گزارشی از عملکرد پری کراشر آسیاب مواد واحد 6 سیمان تهران بعد از تغییر از نوع چکشی به تیغه ای
(Impact Crusher):

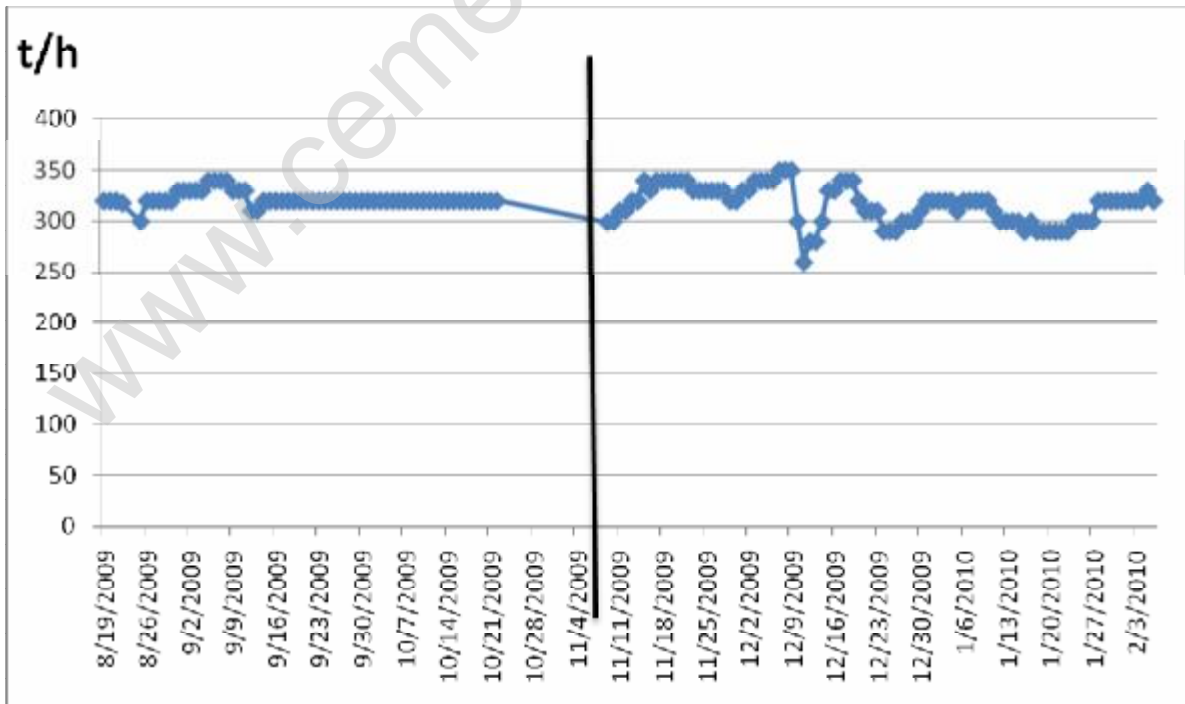
پس از تعویض طرح سندانی کراشر (همانطور که در شکل ذیل مشخص است) خوردگی تیغچه های کراشر بسیار نامتقارن شده است. این امر سبب شده است تا ساعت کارکرد تیغچه ها بسیار کاهش یافته و منجر به تعویض زودهنگام تیغچه ها گردد. به نحوی که کارکرد تیغچه های کراشر از بالای 800 ساعت به حدود 400 ساعت کاهش یافته است.

همچنین حدود 100 ساعت پس از تعویض تیغچه ها (و یا برگرداندن آن)، سنگهای درشت از کراشر عبور نموده و باعث آشفتنگی آسیای مواد و کاهش بارخور و ... می گردند.

همانطور که مستحضر هستید طبق گارانتی کراشر ، می بایست باقیمانده روی الک 9 میلیمتر حداکثر 10% باشد.
